Inleiding

Het ontwerp-Stedenbouwkundige Programma van Eisen (SPvE) voor de ontwikkeling van het Sonnebornterrein heeft ter inzage gelegen van 24 augustus 2022 tot en met 5 oktober 2022. Er zijn in totaal 15 inspraakreacties ingediend.

Deel 1 - Overzicht inspraakreacties

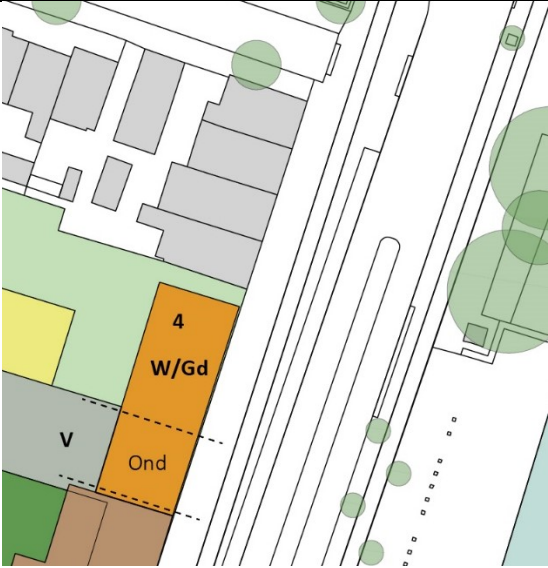
toegang naar het groen vanaf de Floresstraat wordt nu deels 'geblokkeerd' omdat er in beide varianten toch weer een woning wordt gebouwd in het 'gat' tussen de twee woningen aan de Floresstraat. Dit is tegen de wens van de bewoners van beide panden. Daarnaast is het natuurlijk sociaal veiliger én uitnodigender voor de buurt om deze ruimte open te laten, zoals dit nu ook al is. Dat het ontwerp voor een veilige situatie moet zorgen is besproken, maar vanuit de klankbordgroep is zeker geen voorstel voor deze 'oplossing' gekomen zoals ontwikkelaar doet voorkomen. Er is aangegeven dat de entree aan de Floresstraat hoogwaardig groen ingericht wordt. 12. Bij de patiowoningen is de afstand van de erfgrans klein. Zorg ervoor dat de afstand tussen de achtergevels van de nieuwe en de bestaande woningen minimaal 16 meter is, maar liever nog 20 meter. Of realiseer patiowoningen van maximaal één bouwlaag. Dit geldt ook ter plaatse van de geplande seniorenwoningen/ patio woningen welke nu bijna tegen de erfgrans aan staan. 13. Bij omwonenden bestaat de zorg dat op de nieuwe woningen met een platdak in latere jaren alsnog een opbouw of extra verdieping wordt toegevoegd. De reactie dat dit alleen mogelijk zou zijn middels een bestemmingsplanprocedure is voor de meeste burens geen afdoende geruststelling.	11. Het verlagen van het maaiveld tot maximaal 1,25 meter boven huidig maaiveld is binnen de huidige kaders niet haalbaar. In het SPvE zijn minimale breedtes en hoogtes genoemd voor de doorgangen van de Spaarndamseweg, zodat de openheid en zicht voldoende worden geborgd. 12. Groen draagt in dit geval niet bij aan een sociaal veilige oplossing. Het probleem van deze hoek is de onoverzichtelijkheid. Door in deze hoek toch groen te plaatsen, wordt de onoverzichtelijkheid versterkt. Dit nodigt uit tot ongewenst gedrag en verrommeling van de plek, en tast (het gevoel van) de veiligheid van de entree vanaf de Floresstraat naar het ontwikkelgebied aan. Er is in het traject geschoven met de hoogtes en de plek van de patiowoningen, zodanig dat er een aantrekkelijke route blijft bestaan, maar de bewoners zo min mogelijk negatieve gevolgen ervaren voor schaduwwerking, uitzicht en privacy. De ruimtelijke verhoudingen die hierbij ontstaan zijn passend in een stedelijke context. 13. Er zijn twee stedenbouwkundige redenen voor de tweede laag op deze patiowoningen. Ten eerste zorgt deze tweede laag met ramen op de doorgang voor een extra (gevoel van) controle, waardoor de doorgang als een fijnere plek wordt ervaren. Ten tweede zorgt de tweede laag voor een fijne maat en verhouding van de doorgangruimte, wat bijdraagt aan een betere kwaliteit van deze doorgang. De vorm en locatie van de patiowoningen is dusdanig dat er voldoende zicht op de doorgang ontstaat, terwijl de impact op de genoemde achtertuinten zoveel mogelijk beperkt is. Bezinning, wind en gevoel van ruimte worden niet onevenredig aangetast. Voor privacy zal gezocht worden naar mogelijkheden het realiseren van ramen aan de achterzijde van de tweede laag te voorkomen. Het toevoegen van woningen met zicht op de route van de Floresstraat naar het dakpark is noodzakelijk om deze entree voldoende kwaliteit te geven en te zorgen dat het park een onderdeel wordt van de Indische buurt. Als de entree onaantrekkelijk wordt, zal het park enkel een functie hebben voor de nieuwe woningen en niet meer voor de hele buurt. 14. De gemeente heeft geen voornemens om opbouwen en aanbouwen in de toekomst mogelijk te maken. Dit neemt niet weg dat geen absolute zekerheden kunnen worden verstrekt over de toekomst. De enige garantie die met zekerheid kan worden gegeven is, dat afwijkingen van het bestemmingsplan een wettelijk vastgelegde procedure doorlopen, waarin u uw standpunt naar voren kan brengen en een rechtsgang openstaat.

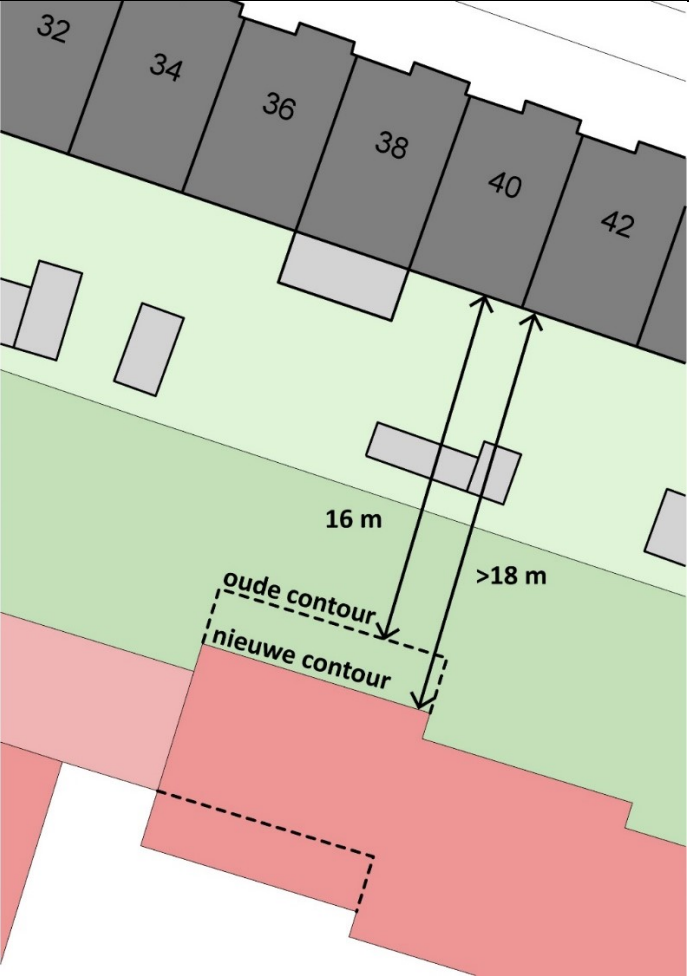
J.		
Inspraakreactie		Antwoord
J1.	De 4-laags eengezinswoningen naast mijn woning. worden hoger dan de bestaande woningen en worden bovendien recht opgetrokken dus het worden zogenoemde blokkendozen. 1. Doordat de bebouwing recht is en bovendien uitsteekt boven de nok hoogte van de bestaande bouw haalt dat heel veel zonlicht/warmte weg van mijn woning. Hierdoor wordt verduurzaming d.m.v. zonnepanelen voor mij bijna onmogelijk of iig niet lucratief. Er dient iig rekening gehouden te worden dat er binnen 30 meter van mijn woning de voor- en achtergevel niet uit mogen steken En dit zou ook moeten gelden voor de nokhoogte Voorstel om hetzelfde type woningen als de huidige woningen neer te zetten i.p.v. deze blokkendozen. Dan voldoet het ook aan de regel dat de nieuwbouw qua bouwstijl moet aansluiten aan de al bestaande bouwstijl want dat doen de	1. De vier bouwlagen sluiten aan op de gebiedsvisie (2008) en de ontwikkelvisie (2019) waarin staat dat er langs de Spaarndamseweg een stedelijke wand gerealiseerd moet gaan worden met een bouwhoogte van vier tot zes bouwlagen. Het zou inderdaad vervelend zijn als het rendement van toekomstige zonnepanelen door de bebouwing afneemt. Het belang van de ontwikkeling weegt in dit geval zwaarder dan de mogelijkheid van een lager rendement van (toekomstige) zonnepanelen. In het SPvE staat de eis dat bebouwing <i>achter</i> de stedelijke wand moet aansluiten op de omliggende bebouwing. Verder geldt dat de bebouwing een samenhangende eigentijdse architectuurstijl moet krijgen. Er geldt geen eis dat de bouwstijl moet aansluiten op de bestaande bouwstijl. 2. De nieuwbouw wordt niet tegen de bestaande bebouwing aan gebouwd en laat een onderhoudsstrook vrij voor onderhoud aan de gevel en nok van de bestaande bebouwing, zie ook de afbeelding bij het antwoord op F1. 3. De gemeente heeft begrip voor deze zorg. In de uitvoeringsfase van de planvorming zal dit uitgebreid aan bod komen, onder andere bij de omgevingsvergunning. De heimethodiek wordt door de ontwikkelaar samen met de aannemer bepaald. Aangezien het een dichtbebouwd gebied is, zal er uiteraard rekening gehouden worden met de omliggende gebouwen. Voorafgaand aan het heien zal de bouwkundige staat van de omliggende gebouwen opgenomen worden door een onafhankelijk bureau, zodra er schade ontstaat kan dit aangetoond worden door het rapport.

blokkendozen zeker niet. 2. Mijn woning heeft een dakoverstek die moet worden onderhouden en daarom is het noodzakelijk dat tussen mijn woning en de nieuwbouw genoeg ruimte wordt vrijgelaten voor onderhoud van minimaal 90 cm. 3. Ook maak ik me zorgen over de trillingsschade die kan ontstaan door het heien. Er wordt niet duidelijk beschreven of er geheid of gepulsed gaat worden. Ook al wordt er gezegd dat eventuele schade wordt hersteld.....ik wil gewoon geen schade oplopen door de eventuele nieuwbouw. 4. Wij als huidige bewoners willen dat de huidige voor ons noodzakelijke parkeerplaatsen aan de Spaarndamseweg behouden blijven. Wij mogen niet parkeren bij de nieuwbouw en het mag duidelijk zijn dat er al een parkeerprobleem is in de buurt. Wellicht is een parkeervergunning dan noodzakelijk. 5. Dan is er ook grote zorg over de druk die aanzienlijk toeneemt qua verkeer. Hoe gaat de veiligheid van voetgangers en fietsers gegarandeerd worden op de Spaarndamseweg nu daar een inrit komt t.b.v. de te realiseren parkeergarage. De Spaarndamseweg is al een ontzettend drukke weg dus hoe wordt de veiligheid gewaarborgd? In het plan dat er nu ligt geen duidelijkheid over!	4. Er komt een verbinding tussen de garage en de Spaarndamseweg om auto's het plangebied in of uit te laten rijden. Hiervoor is waarschijnlijk een verschuiving nodig van een beperkt aantal parkeerplaatsen, maar dit zal niet leiden tot een afname. 5. Mobiliteitsonderzoek is uitgevoerd en toont aan dat Spaarndamseweg de druk aan kan. Het betreft een normale in-/uitrit, zoals zovelen, waarbij het (fiets)verkeer in dit geval op de Spaarndamseweg voorrang heeft. Uiteraard zijn er risico's, echter deze worden niet ingeschat als verkeersonveilig. Bij in- en uitrijden zal men voorrang moeten geven.
